SERVICE TECHNICAL **news**

STN - DW - 0501.2 - FR

Titre : **FERMETURE DE PORTE POUR LAVE-VAISSELLE – CODE SAV 085357**

Photo A

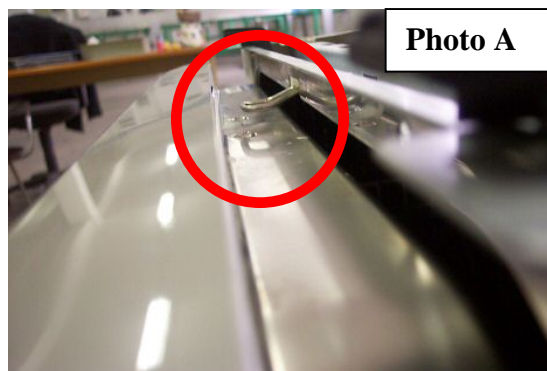
- Position de la fermeture de porte trop haute (photo A)
- La serrure est en position d'ouverture sur la fermeture de porte (photo B)
